COMUNE DI GENOVA

**DETERMINAZIONE DIRIGENZIALE N. 2023-118.0.0.-153**

**CDS 27/2022** - Secondo stralcio del Progetto Definitivo della rete filoviaria TPL compresa di aree di capolinea, facente parte dell'intervento degli Assi di Forza per il Trasporto Pubblico Locale comportante l'apposizione del vincolo preordinato all'esproprio ai sensi del D.P.R. 327/2001.

LOTTO FUNZIONALE - ASSI LEVANTE - CENTRO

linea gialla – Prà – progetto

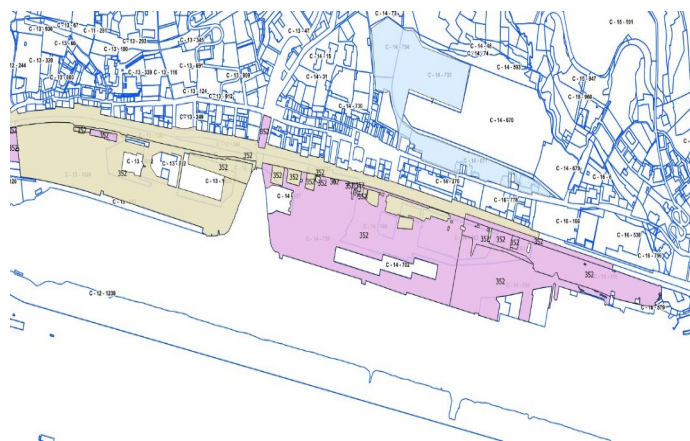
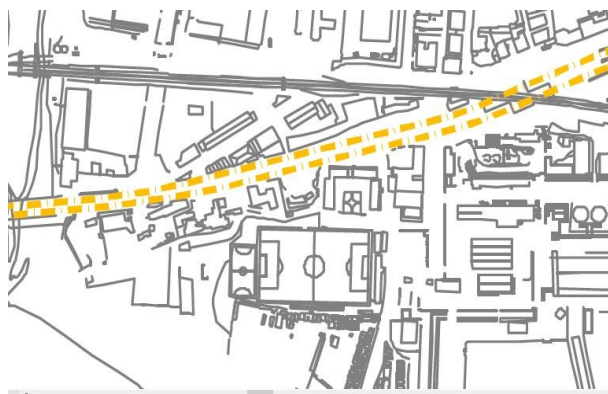
- per l' ASSE PONENTE – LINEA GIALLA : il percorso tracciato interferisce con la pratica 352/BF (di cui alla DD 2013/151.0.0/27 che si allega), come da estratto di confronto tra progetto e database bonifiche nella zona di Prà e con la pratica 248/BF di Via Ronchi ( di cui alla DD 2022/151.0.0/57 che si allega );

linea rossa– rotonda P.zza Kennedy– progetto

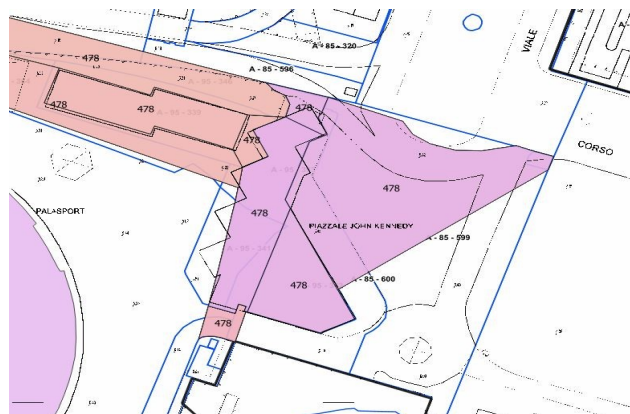
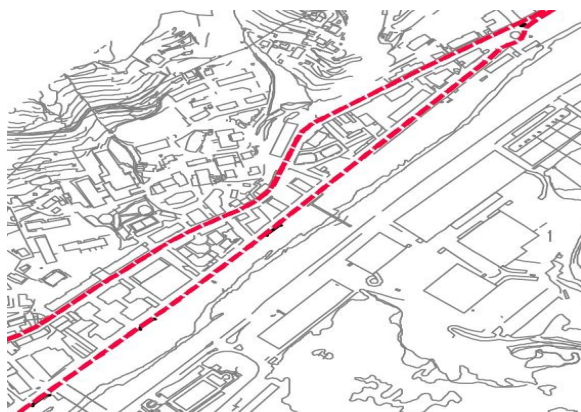
- per l' ASSE BISAGNO – LINEA ROSSA: il percorso tracciato interferisce con le pratiche 478/BF (di cui alle DD 2021/151.0.0/30 e DD 2021/151.0.0/60 che si allegano) e 491/BF (di cui alla DD 2021/151.0.0/26 che si allega) come da estratto di confronto tra progetto e database bonifiche;

Planimetria post operam, pianta scavi SSE4

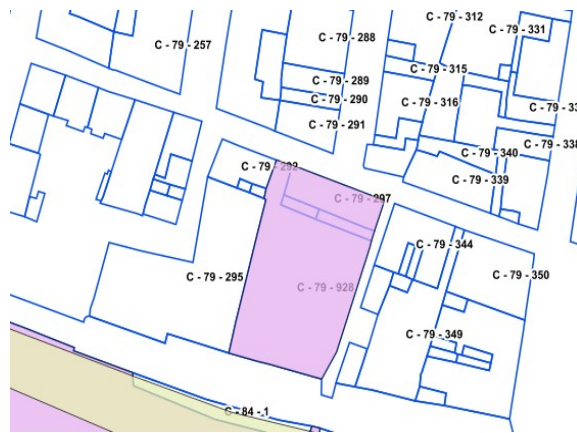
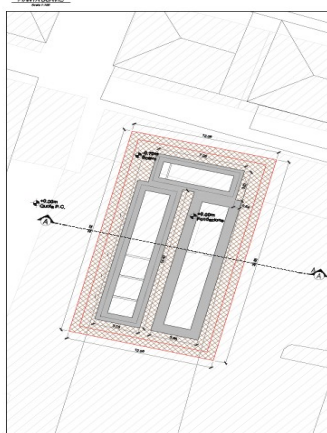
- la porzione di area riguardante il manufatto SSE04, inizialmente prevista in p.zza Metastasio, proposta attualmente nel limitrofo parcheggio pubblico di via U. Bertolotti 51, ricade nell'area A3 ( ex mensa Bertolotti) della pratica di Bonifica 223/BF ( Accordo di programma Cornigliano) ( di cui alla DD n. 2010-151.0.0.-47 del 21/05/2010 che si allega).

Secondo quanto indicato in tale Delibera le indagini ed i monitoraggi svolti nell'area dell'ex mensa Bertolotto hanno evidenziato la conformità delle acque sotterranee e dei terreni rispetto ai limiti per la destinazione d'uso prevista (commerciale/industriale) e, pertanto, per la stessa non è stato avviato alcun procedimento di bonifica).

**▪ CORSO SARDEGNA**

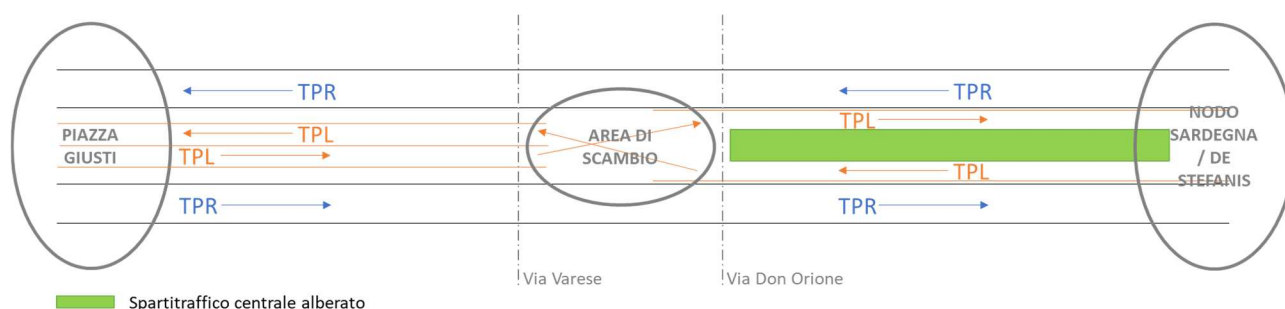
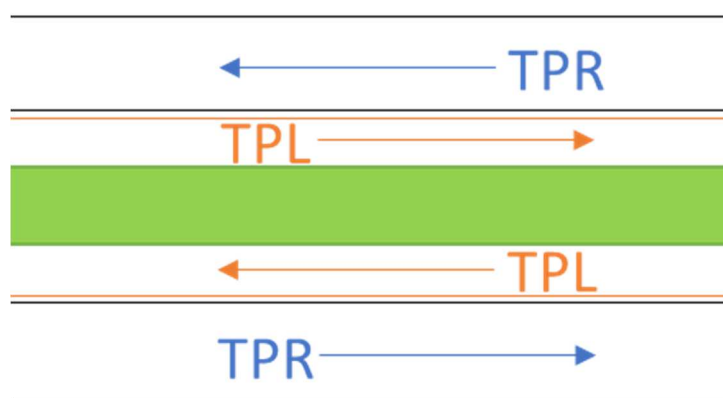
Essendo pervenute da parte della Amministrazione richieste di adeguamento dell'ipotesi contenuta nel Progetto Definitivo inviata in Conferenza di Servizi, si rende necessario modificare l'assetto viario proposto, continuando tuttavia a garantire la sede riservata per il trasporto pubblico per l'intero asse viario e, conseguentemente, preservando le caratteristiche proprie dell'asse di forza.

L'assetto alternativo, complessivamente meno impattante dal punto di vista delle opere civili e oggetto di illustrazione alla Direzione Regolazione competente per gli aspetti viabilistici, sarà definito nei particolari direttamente in sede di progettazione esecutiva, tenendo in debito conto le prescrizioni

Lo schema descritto, ove in contrasto, risulta prevalente sugli elaborati 0140 e 0141.

Assetto del Capolinea Fanti d'Italia

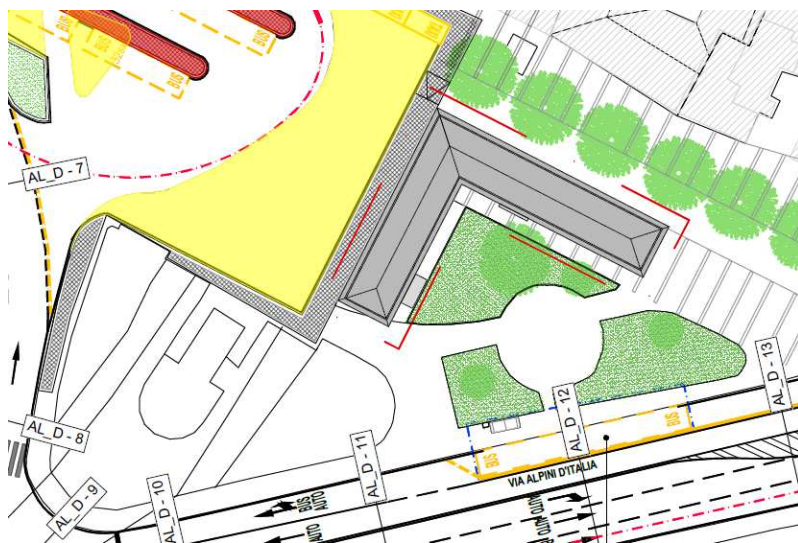
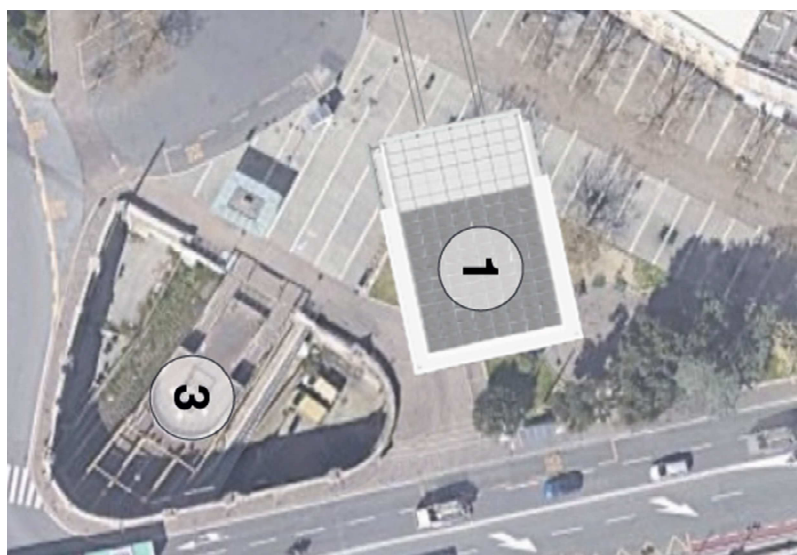
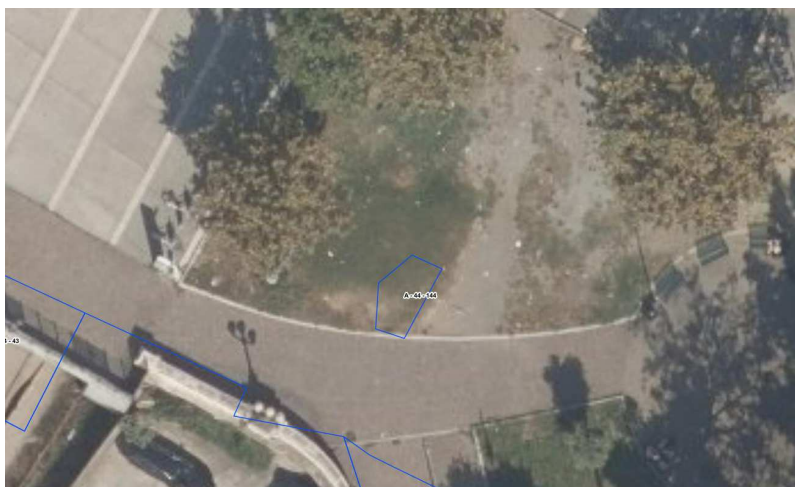
Il progetto del “Collegamento funiviario tra la Stazione Marittima e Forte Begato in Genova”, intervenuto in corso d'opera, risulta interferente – nel posizionamento della Stazione di partenza –

con i volumi di servizio previsti in prossimità del capolinea dell'Asse Levante di Via Fanti d'Italia.

di Partenza della Funivia, i volumi presenti nel Progetto Definitivo degli Assi di Forza (rif. cartella 07.3 / FA44 – elaborati num. da 0489 a 0499) non saranno oggetto di attuazione.

Stato attuale

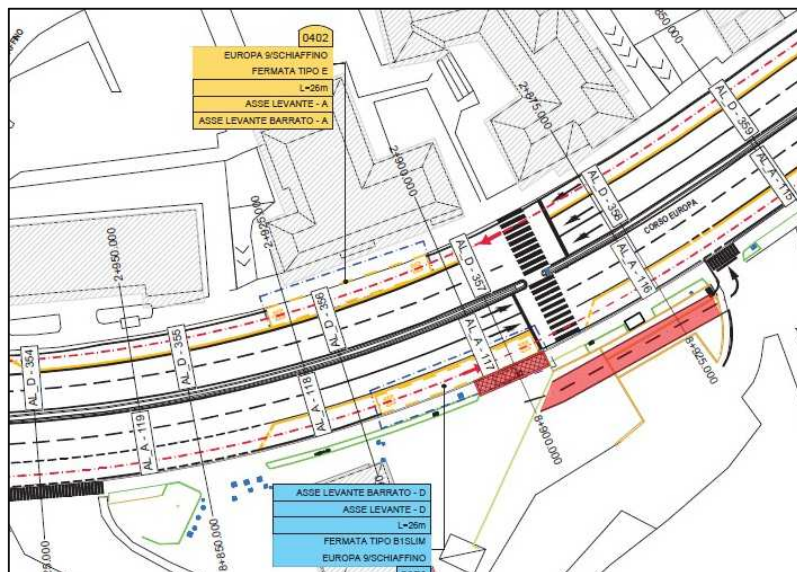
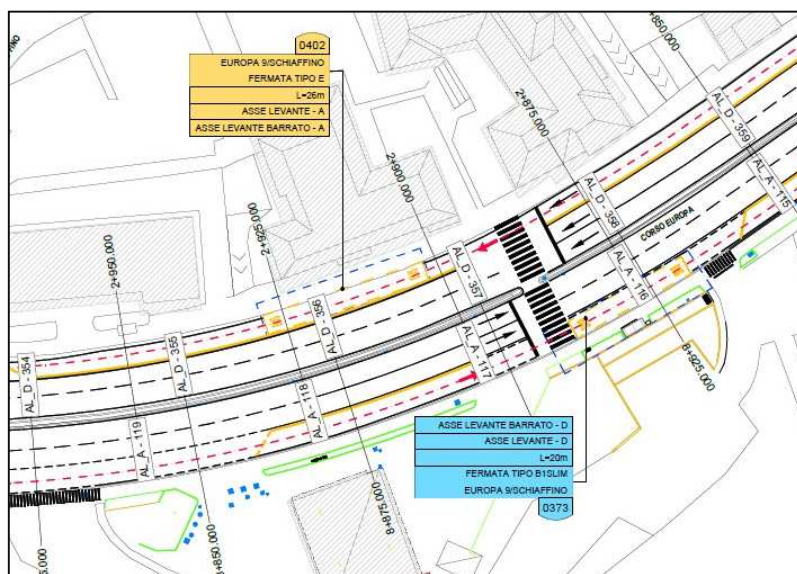
L'ipotesi di introduzione di veicoli di lunghezza di 24 m avrebbe comportato, sull'Asse Levante in direzione Nervi, un diverso assetto della fermata EUROPA 9 / SCHIAFFINO, con esproprio di una porzione di un mappale di proprietà privata in corrispondenza del distributore di carburante.

Atteso che il Ministero delle Infrastrutture e Trasporti ha escluso l'utilizzo di questa fattispecie di veicoli, viene confermato lo stato attuale della fermata, rendendo quindi non necessario il ricorso all'esproprio, operando unicamente la sostituzione della pensilina.

Si richiede pertanto di non considerare l'ipotesi progettuale contenuta nell'elaborato n. 0176 - E21D02D13P8IF0005034\_F e di fare riferimento allo schema seguente:

Assetto alternativo di cui si chiede approvazione coerente con lo Stato attuale.
